# 和歌山市太陽光発電事業調査審議会の意見に対する見解書

2020年2月

和歌山太陽光合同会社

図表 1-1 斜面安定計算位置図

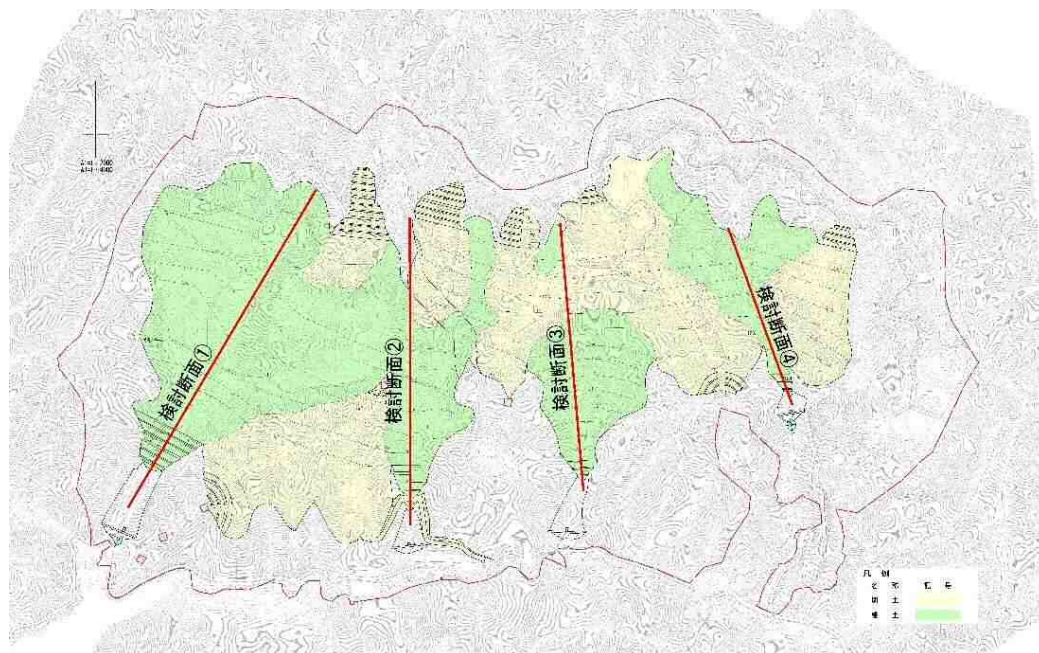
### 1) 近年、多発化・巨大化している自然災害に十分配慮し、慎重かつ安全側に斜面の安定計算について

本事業計画において、図表 1-1 に示すとおり、4箇所造成盛土部に対して、宅地防災マニュアルの解説に基づき円弧すべり面法による斜面の安定計算を行いました。

また、本事業計画においては、造成地内の樹木の伐採・抜根に伴い、盛土の安全性に影響を及ぼす dt 層を除去し、新規盛土で埋戻す計画としているため、dt 層は考慮せずに、斜面安定計算を行うのが本来の考え方ですが、近隣住民から本事業計画に伴う高盛土の計画に対する不安の意見を踏まえ、より厳しい条件として、dt 層も考慮して、斜面安定計算を行っています。

図表 1-3 土質調査位置平面図（第2回目）

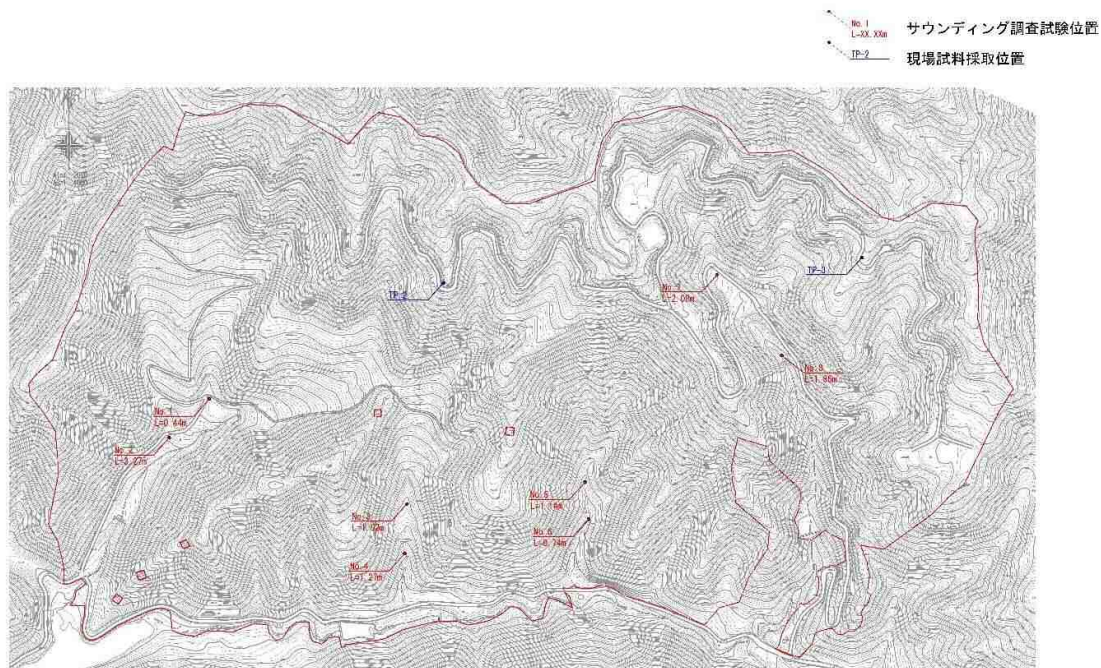
## 2) 地盤調査・地盤材料試験について

また、近隣住民から本事業計画に伴う高盛土の計画に対する不安の意見を踏まえ、令和元年11月7日から令和元年12月25日までの約1.5ヶ月間、図表1-3に示すとおり、サウンディング調査試験8箇所、現場試料採取・室内試験2箇所追加的な地質調査を実施し、その結果に基づき安定計算の再検証を行いました。

新規盛土材料の室内試験結果は図表 1-4 に示すとおり、斜面安定計算に用いる盛土の強度定数は、地盤材料のバラツキに十分配慮した上、粘着力Cが一番低い Tp2 で追加的な最小斜面安定計算を行いました。

図表 1-7 盛土法面標準図

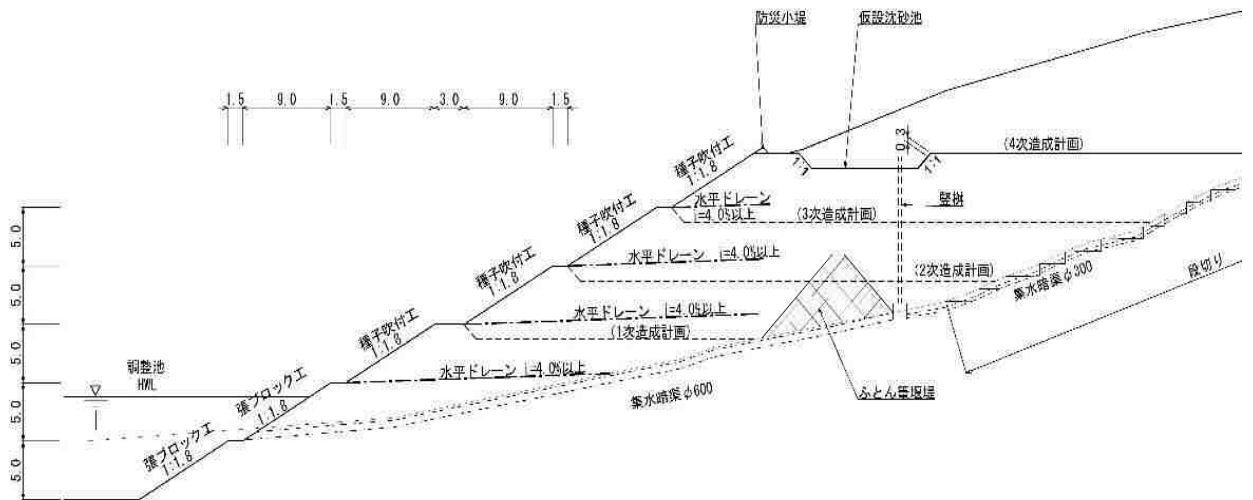
#### 4) 盛土の安全性について

本事業計画において、新規盛土内の地下水処理については、図表 1-7 に示すとおり、「宅地防災マニュアルの解説〈第二次改訂版〉」、和歌山市の「開発行為と宅地造成に関する工事申請の手引き」に示されている「盛土に関する基準」および和歌山県の「林地開発許可申請の手引き」に示されている「災害の防止」に基づき、盛土部分の滑り防止のため、フトン竈堰堤、地下集水暗渠、水平排水層等の防災対策計画をして、盛土内の地下水位の上昇を防ぎ、降雨による浸透水を速やかに排除し盛土地盤の安定を図ります。

地下排水暗渠管については、工事完了後は土中に埋設された防災施設の点検はできないため、地下排水管の断面は造成工事完了後の土被りを考慮し、土圧に十分耐えられる構造の地下排水管(φ300、φ600)を選定しています。長期にわたり目詰まりを避けるための対策としては、「宅地防災マニュアルの解説〈第二次改訂版〉」に基づき、地下排水管の周りに砕石や吸出防止シートの設置を計画しています。

土質調査により、本事業地内にて湧水の確認はされていませんが、万が一伐採、抜根工事中、現地にて湧水が発見された場合、暗渠管または礫暗渠を設置し、現計画している地下暗渠管に導き排除します。

図表 2-2 風圧荷重の上方修正

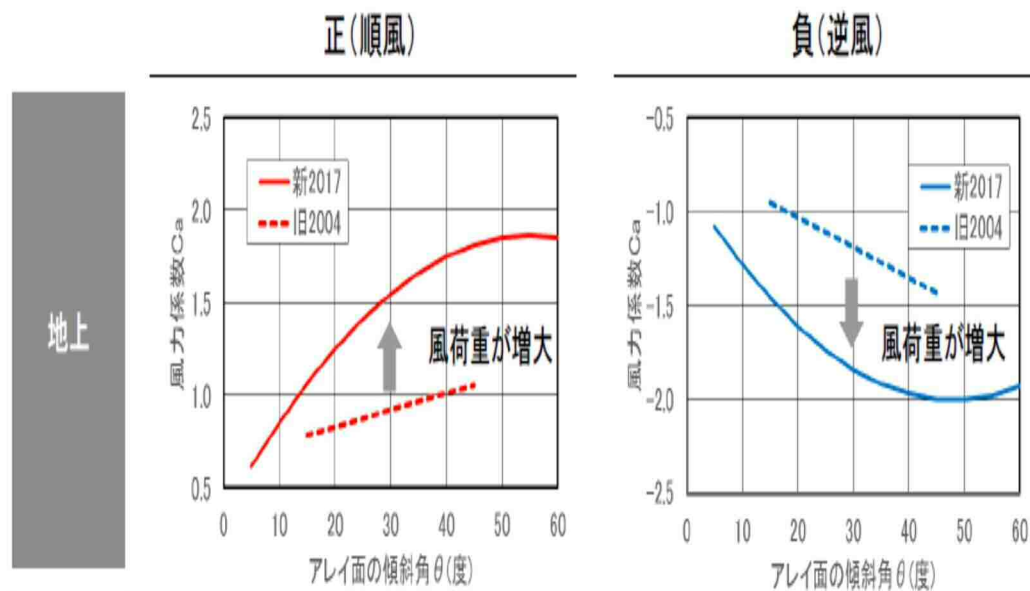
### 1) 設計基準について

架台の設計基準は2017年に改定されました。これは、それまでの基準であったJISC8955(2004)によって建設された太陽光発電所が、想定を上回る強風により損壊する事例が多発したことを受けたものです。具体的には、風圧荷重が上方修正されました。(図表2-2 参照)

設計用基準風速は、同基準により、「建設地点の地方における過去の台風に基づく風害の程度その他の風の性状に応じて、30～46m/sの範囲内において定めた表2に示す風速を用いる。」と定められています。和歌山県では全域34m/sであり、建築基準法でも同じ34m/sが採用されています（平成12年建設省告示第1454号「Eの数値を算出する方法並びにV0及び風力係数の数値を定める件」より）。この点からも和歌山県の過去の風速を考慮して基準が設定されており、その基準に基づき架台の設計を行います。

設計用風圧荷重の算定（別紙）に具体的な数式がありますが、設計用風速圧の計算式には”E”という環境係数があり、本事業用地では1.777が使われています。よって $34\text{m/s} \times 1.777 = 60.4\text{m/s}$ を基準として設計風速圧を計算しています。設計用風速荷重の計算はパネル角度ごとに順風および逆風の両方の計算が行われていますので、風向についても検討されています。ちなみに和歌山地方気象台による「和歌山県に災害をもたらした主な台風」の資料では、以下のようになっています。過去の風速と設計基準を比較すると設計基準の方が安全側となっていることが確認できます。

図表 3-1 和歌山平井太陽光発電事業の関係当事者

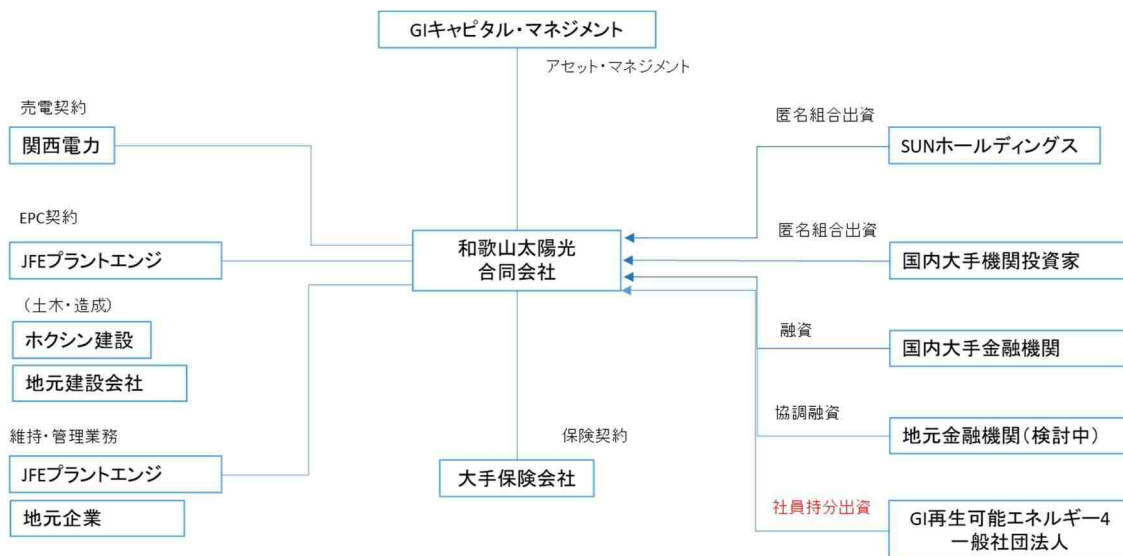
#### 1) 二次災害を防止するための体制および措置について

和歌山太陽光合同会社は、工事期間中も運転期間中も、各関連当事者に業務を委託しています。工事期間中の工事請負会社、維持・管理会社は JFE プラントエンジを予定しています。JFE プラントエンジは JFE ホールディングスの中核会社の一つです。JFE ホールディングスは日本鋼管(株)および川崎製鉄(株)の合併により設立された企業です。図表 3-1 にも記載していますが、現場まで 10 分程度で行くことが可能な地元企業とも連携し、災害時の早期対応の体制を構築します。

工事期間中は、現場事務所が設けられ、日中は JFE プラントエンジ社の現場代理人が勤務します。同現場代理人は、通勤が便利な距離の市町村から通勤することになります。運転期間中は、法の定めにより電気主任技術者が 2 時間以内に現地に行けることが要請されるため、災害時にも電気の専門家が現地に行って適切な対応策を指示することが可能な体制を構築します。

図表 6-1 本調査における検討手順

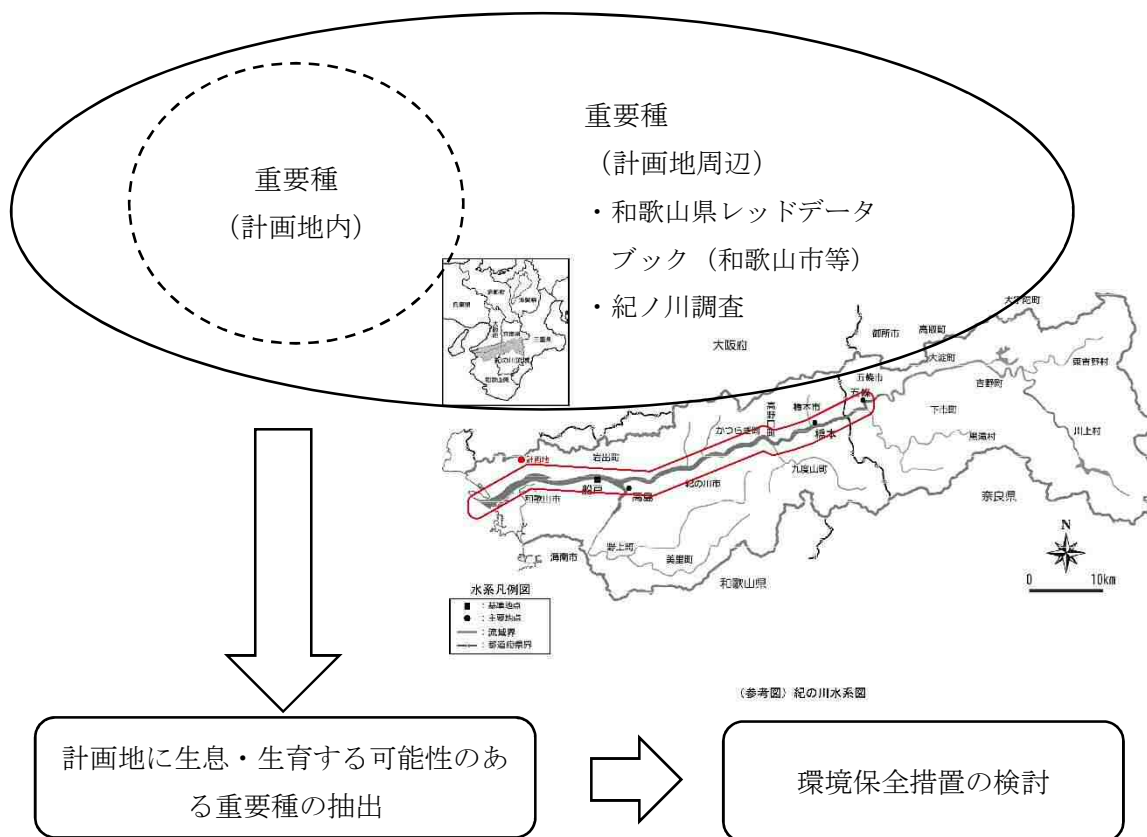
### 1) 調査手法について

本調査については、本事業区域の面積が75ha未満の太陽光発電事業であり、県太陽光条例の環境に関する基準に基づき、和歌山県環境影響評価条例の対象とならないため、現地調査も実施していますが、主に文献調査による環境影響調査を実施しました。既存資料から、計画地及び周辺地域に生息・生育する可能性のある重要種を抽出・把握し、保全対策の検討を行っておりますので調査時期については大きな問題とは考えておりません。

水生生物調査について指摘はありますが、水生生物についても既存資料で重要種を把握していること、また、計画地下流域は計画地側の調整池での沈降などによる濁水対策等により現状環境が維持され影響が小さいことが想定されたことにより、参考に事業用地の下流にある東谷池における調査を行うことを計画しました。よって簡易的ではありますが、水生生物は網を入れない目視で実施いたしました。
